Yttrande över alternativ sträckning förbi Kagghamra inom ramen för samråd gällande planerade kraftledningar mellan Kolbotten och Nynäshamn.

Yttrande över kompletterande samråd avseende planerade kraftledningar mellan Kolbotten och Nynäshamn, sträckan förbi Vidby/Klövsta

Synpunkter och önskemål avseende planerade kraftledningar Kolbotten – Nynäshamn

Yttrande avseende kompletterande samråd avseende planerade kraftledningar mellan Kolbotten-Nynäshamn samt Nynäshamn-Solberga

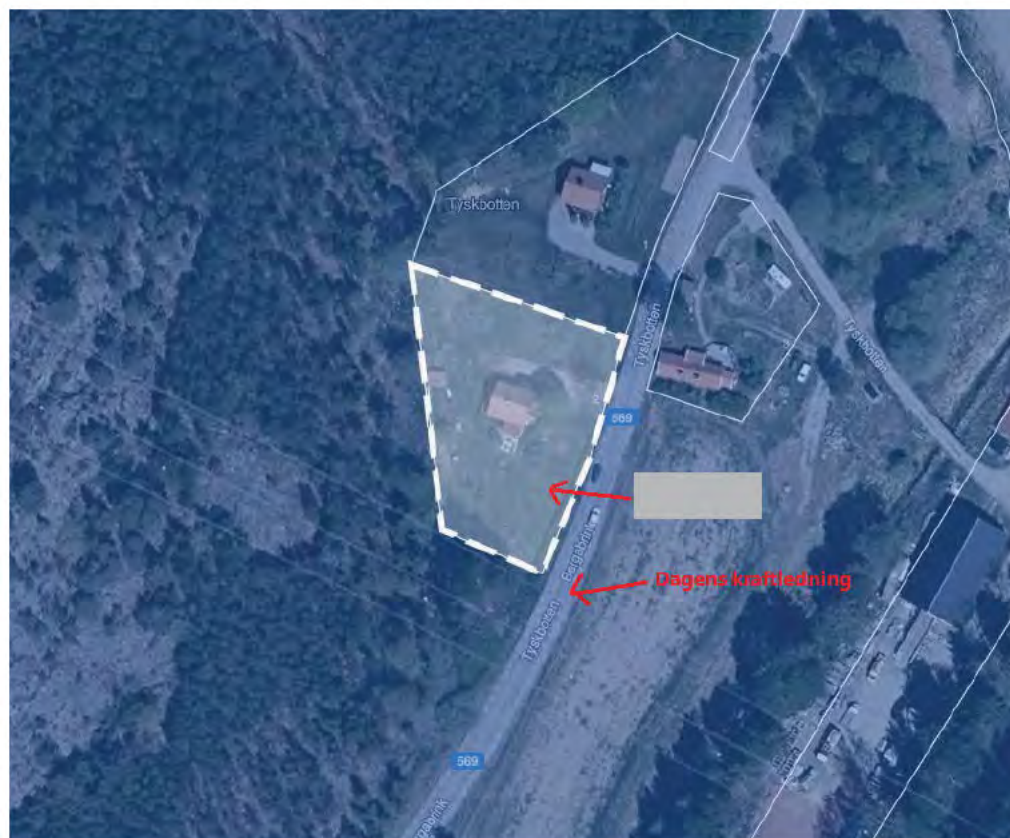
Vi bor intill den befintliga dragningen mellan kolbotten och nynäshamn, dvs den lila alternativa sträckningen i er samrådshandling nära kagghamra, jag har bifogat bild så ser du hur det ser ut.

Vår synpunkt som vi vill lämna är att vi verkligen inte vill att den nya kraftledningen går denna alternativa väg utan skulle vilja att ni gick på er första tänkta sträckning (röd markering i ert samråd).

Delar av anledningen är att kraftledningen går så pass nära oss att vi hör den surra men det bidrar även till en förfuling.

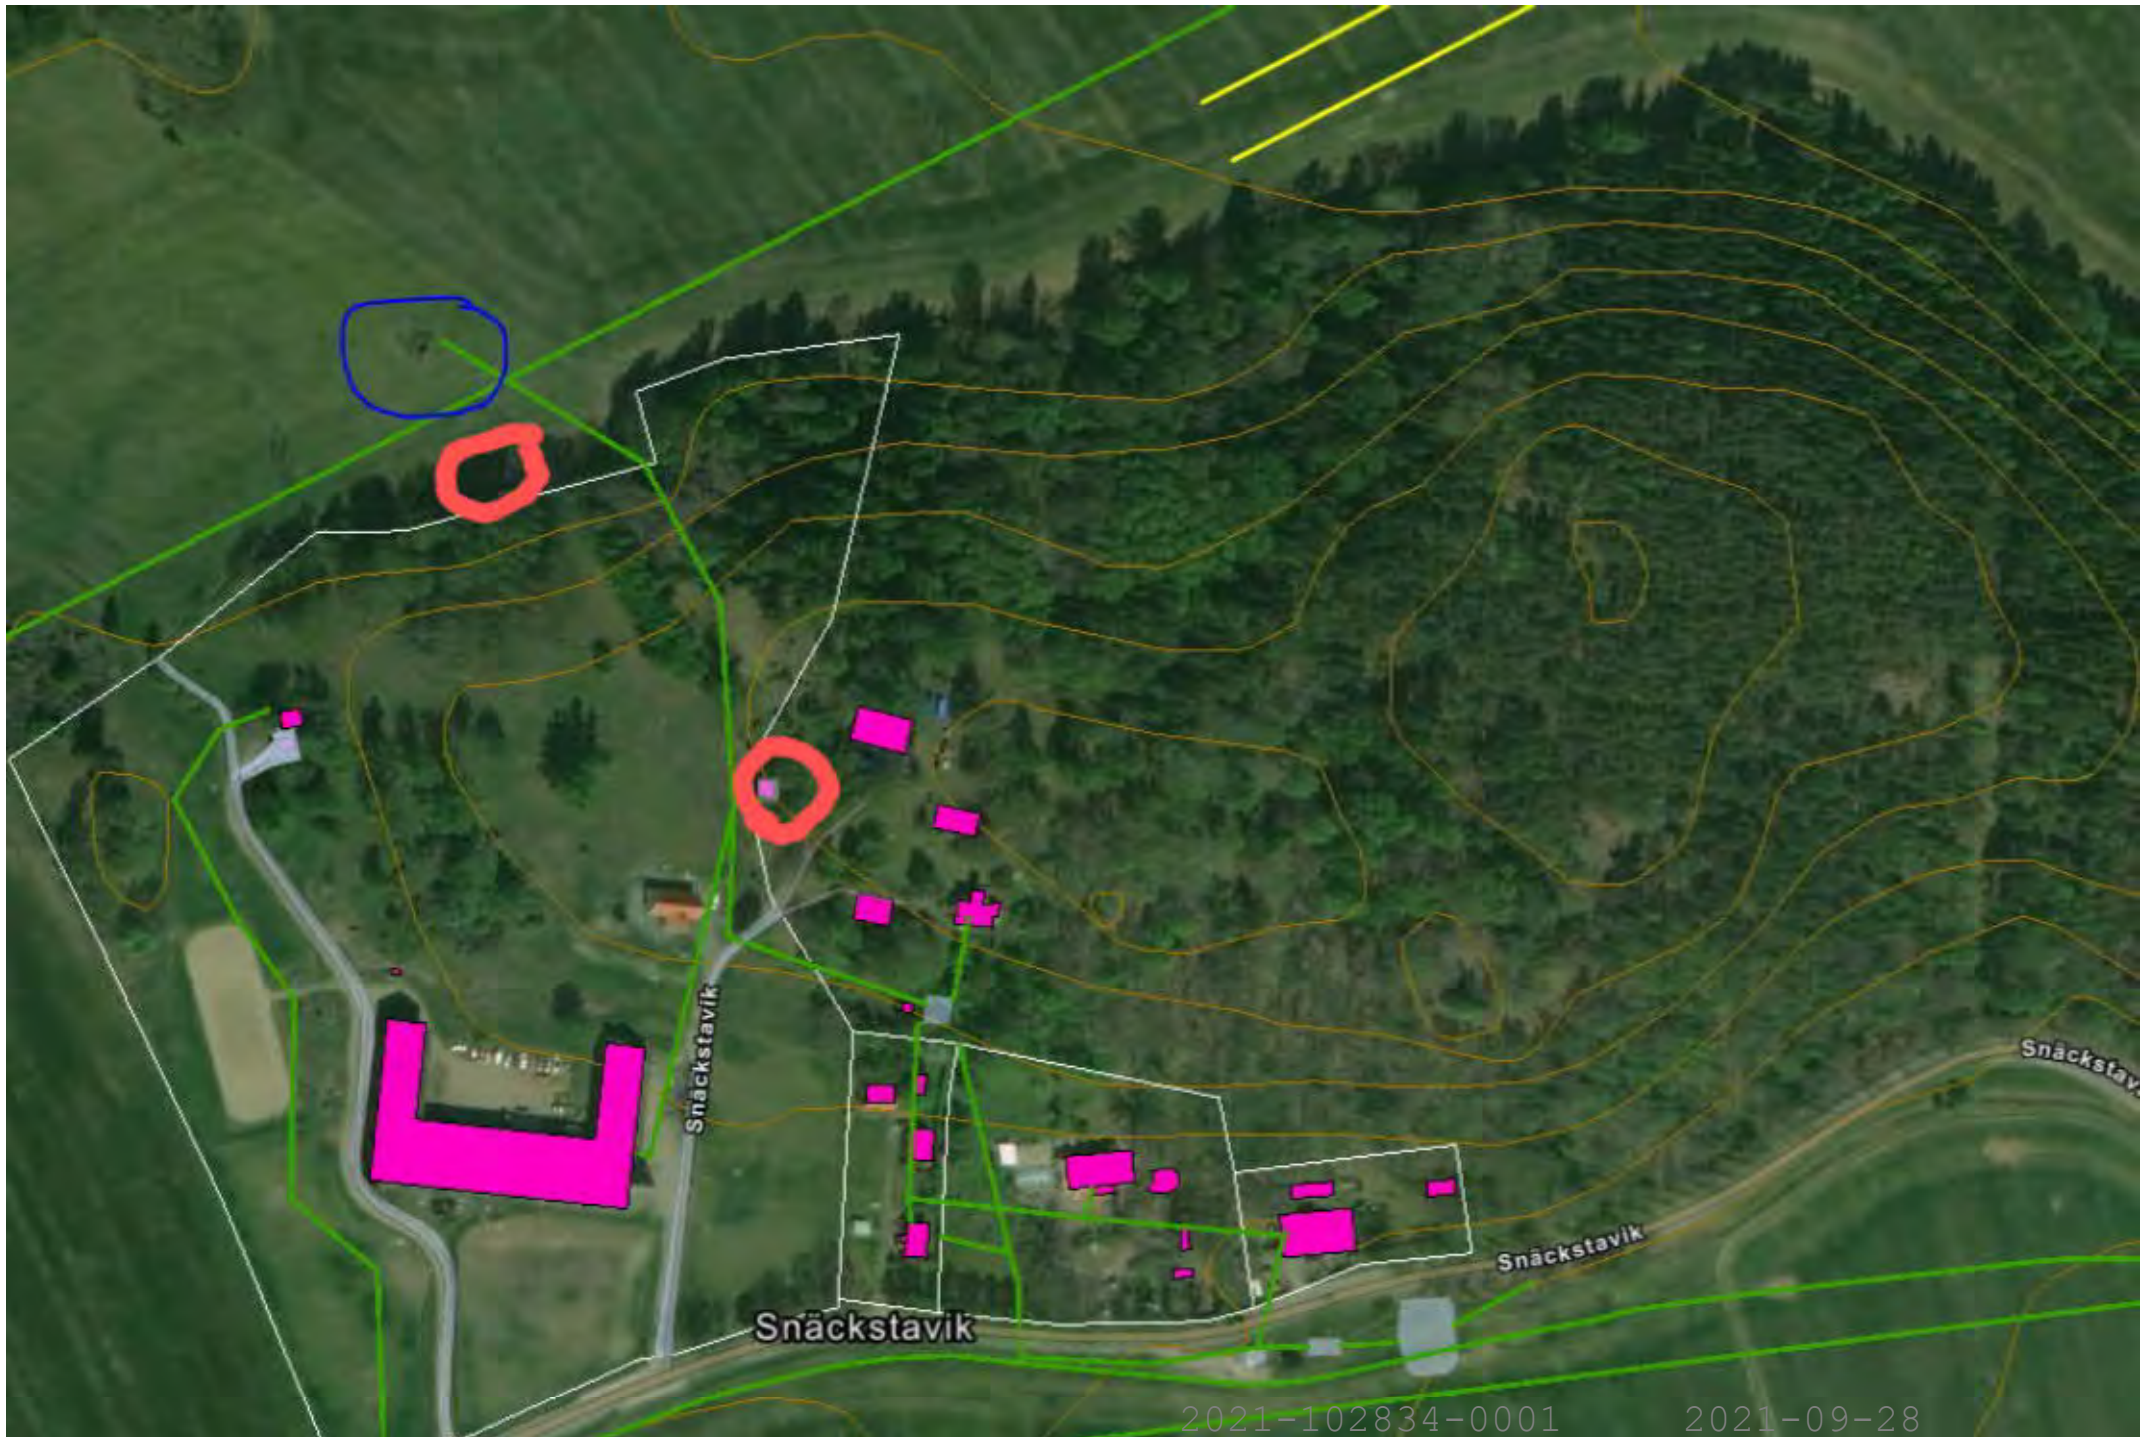
Hej, i den blå ringen ligger elcentralen som styr pump och vattennivå i vattentornet. Här togs även grundvattnet tidigare men nu har vi flyttat själva brunnen till skogsbrynet ungefär där jag ritat med rött. Elen tas fortfarande från huset i den blå cirkeln du ritat.

Själva vattentornet har vi uppe på höjden där jag markerat med samma färg (rött).

Gällande dricksvattnet så skickar jag över ett ortofoto, är det inom "det blå inringade området" som hämtningen av grundvatten sker? Det är alltså en grundvattenbrunn där?

Bilaga 1 – Föreslagen dragning – ursprung + blå/vit streckad

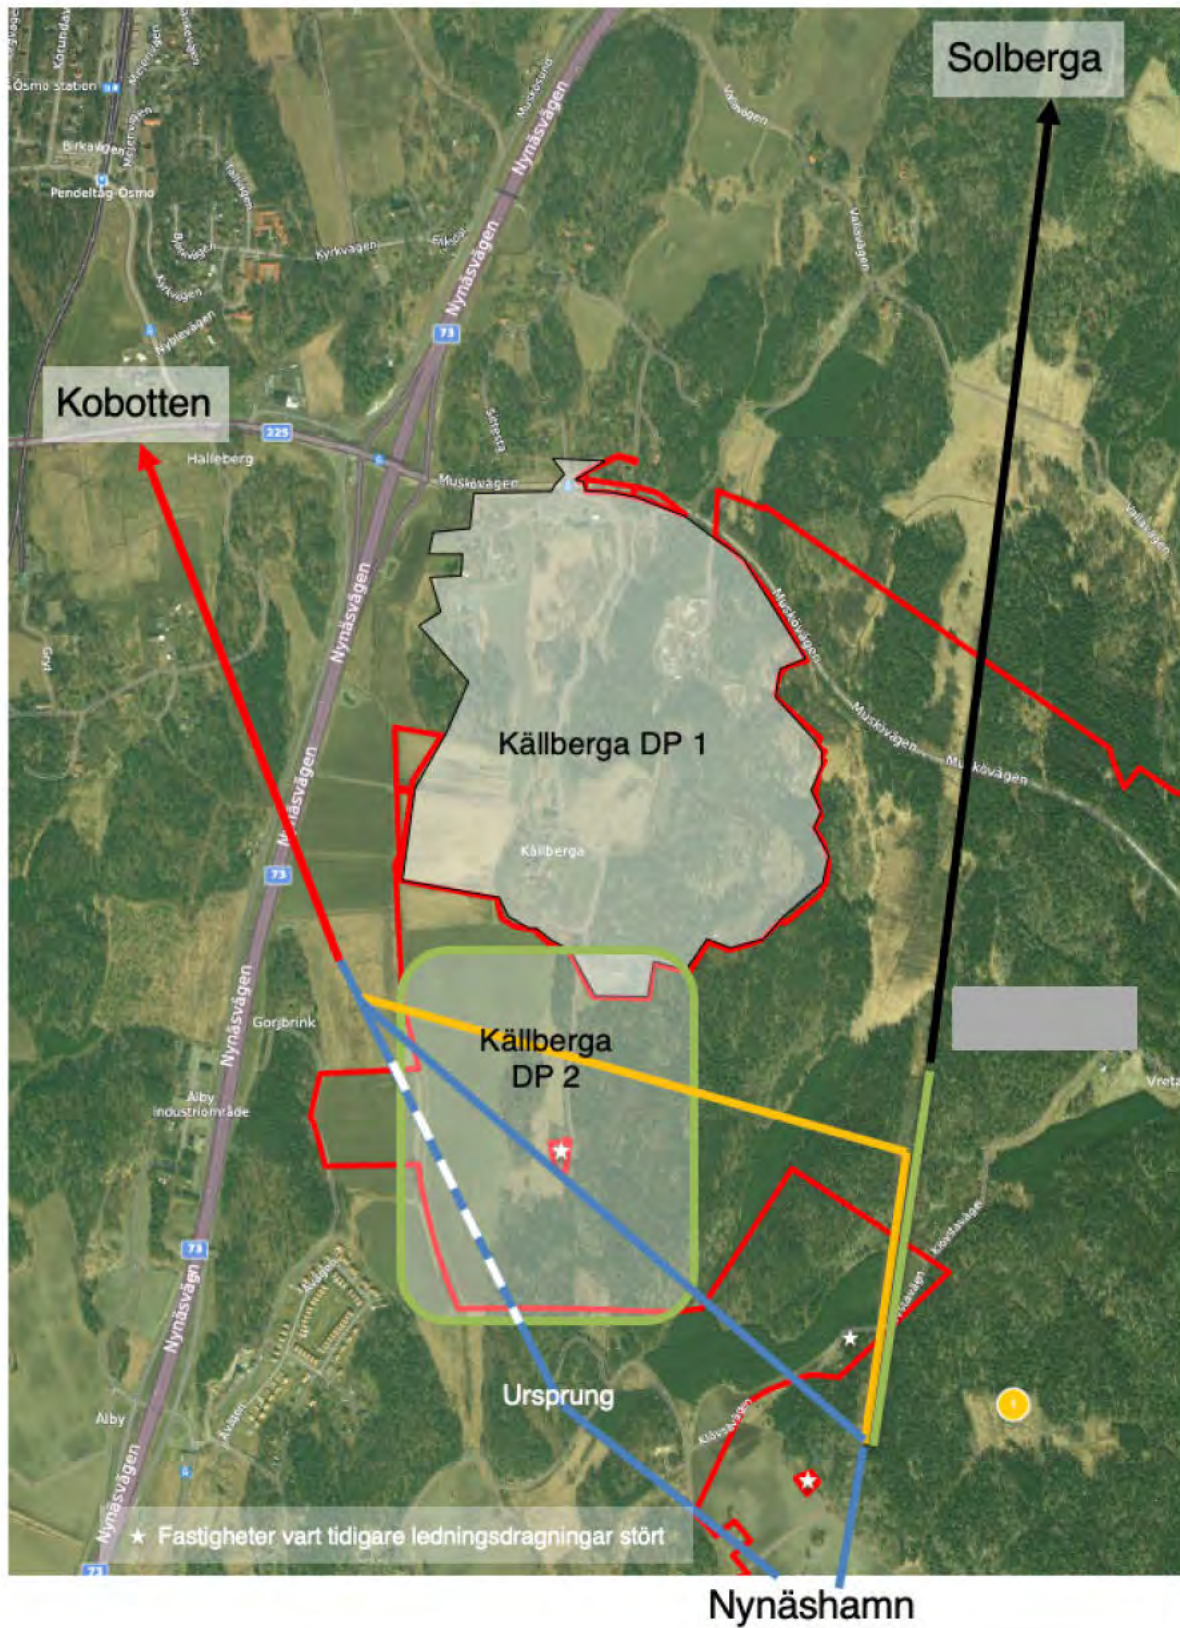
Med anledning av ovanstående föreslås den planerade kraftledningsdragningen mellan Kolbotten och Nynäshamn återgå till sitt ursprungsläge enligt bilaga 1, men där blå/vit streckad dragning bör projekteras som markledning istället för luftledningen för att minimera påverkan på befintlig bebyggelse, vilka yttrat sig negativt i tidigare samråd men även undvika begränsningar i att utveckla

framtida utvecklingsområden. Detta alternativ uppskattas även korta ner kabeldragningen med ca 750 m jämfört med det senaste förslaget.

Bilaga 2 - Framtida utvecklingsområde

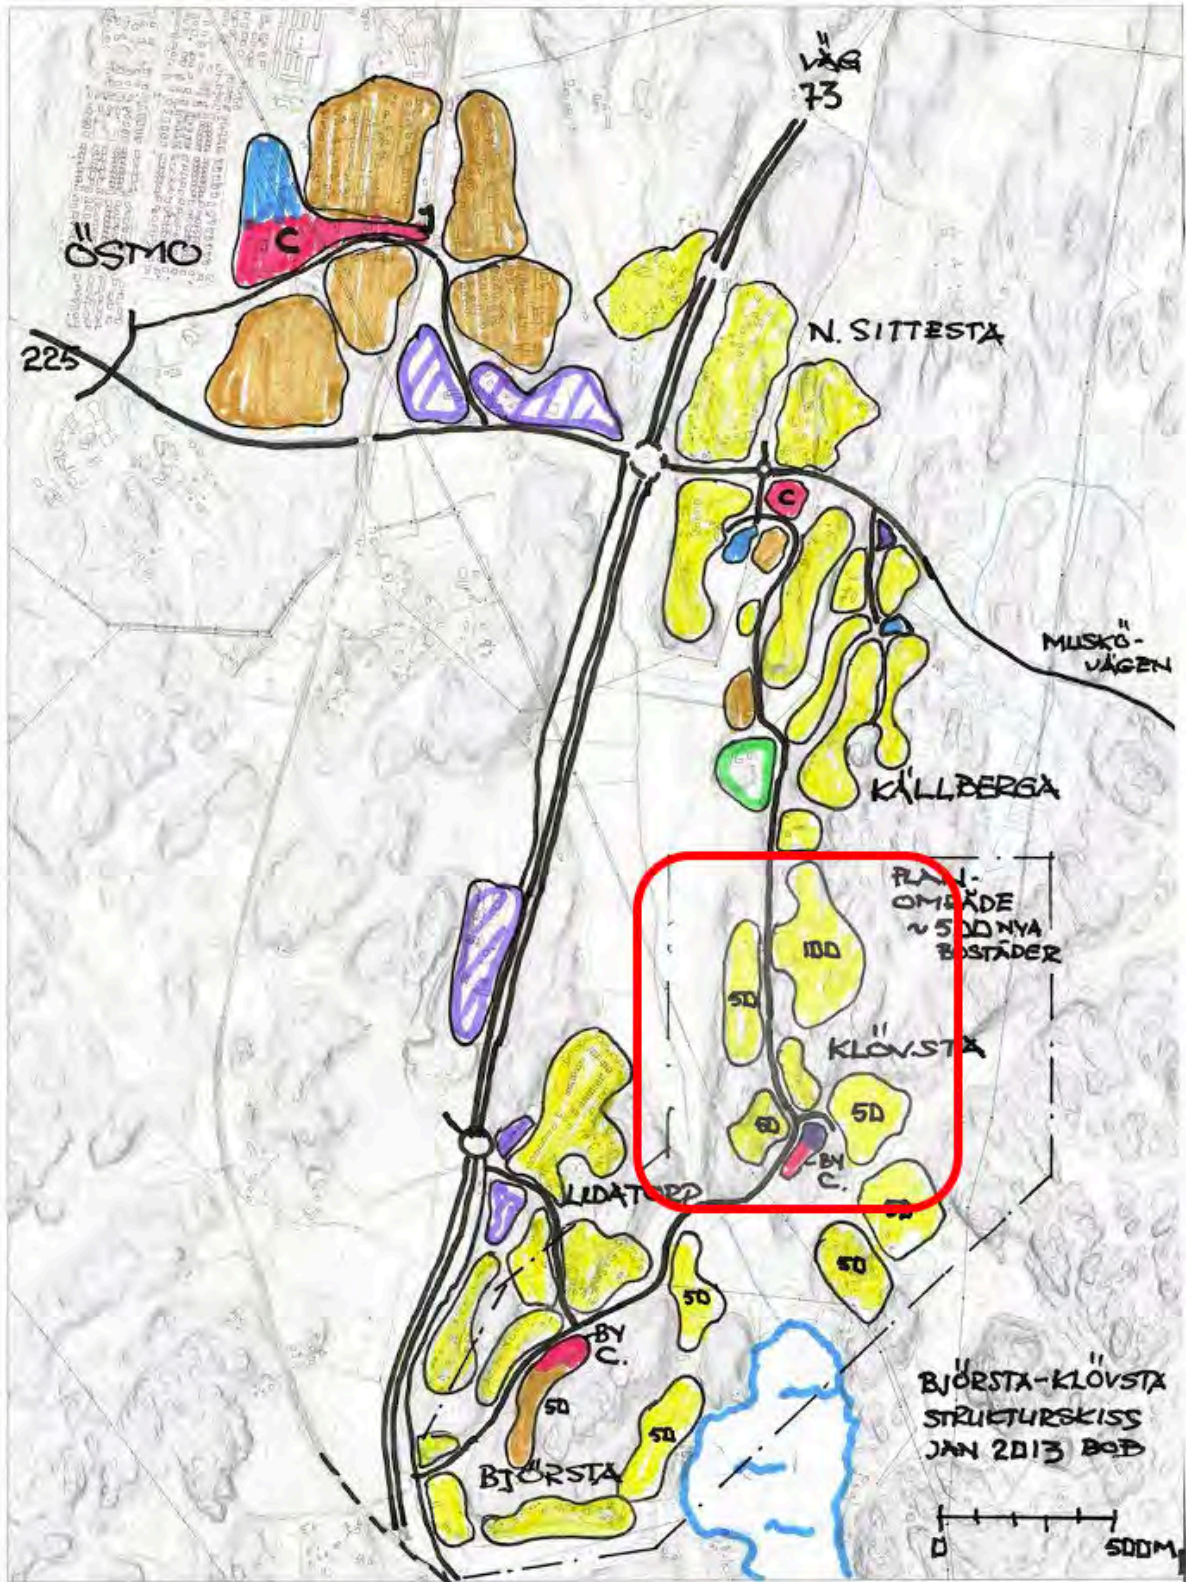
Genomförandet av Källberga-projektet kommer att medföra att boende i Lidatorp och Björsta får tillgång till närbelägna förskolor/skolor, hyresbostäder och rekreationsområden. Det är således av stor vikt att områdena kopplas samman med gång- och cykelväg samt kollektivtrafik. Något som över tid planeras att förstärkas ytterligare genom att en detaljplan för Källberga 2 arbetas fram enligt bilaga 1 och 2.

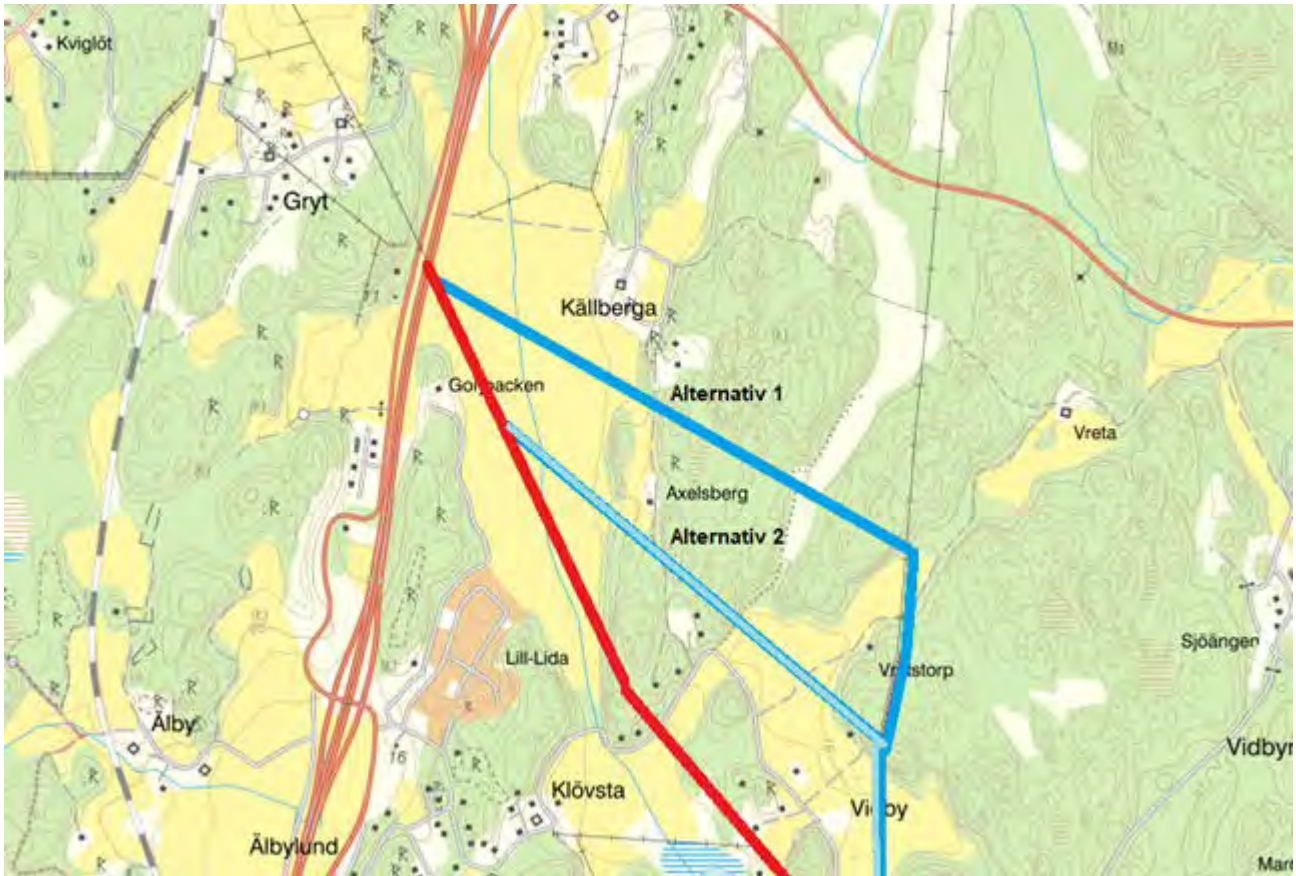
Vi har ett par förslag på ny dragning, se bilden nedan:

1. Att kraftledningen fortsätter enligt den mörkare blå linjen och kraftledningsgatan breddas på östra sidan om den befintliga ledningsgatan och viker sedan av mot nordväst. Då kommer de fastigheter som nämns i det kompletterande samrådet (██████████) inte beröras. Vidare kommer påverkan på vår fastighet avsevärt minska och vi riskerar inte påverkan från ledningar på båda sidor av fastigheten. Man skulle till och med kunna lägga den ännu längre norrut, norr om Källberga.
2. Att kraftledningens "veck" läggs mer söderut än ursprunglig plan. ██████████ ligger på gammal sjöbotten/åkermark och har ett högt och brant berg bakom vilket gör att kraftledningen inte kommer påverka den fastigheten lika mycket som vår.
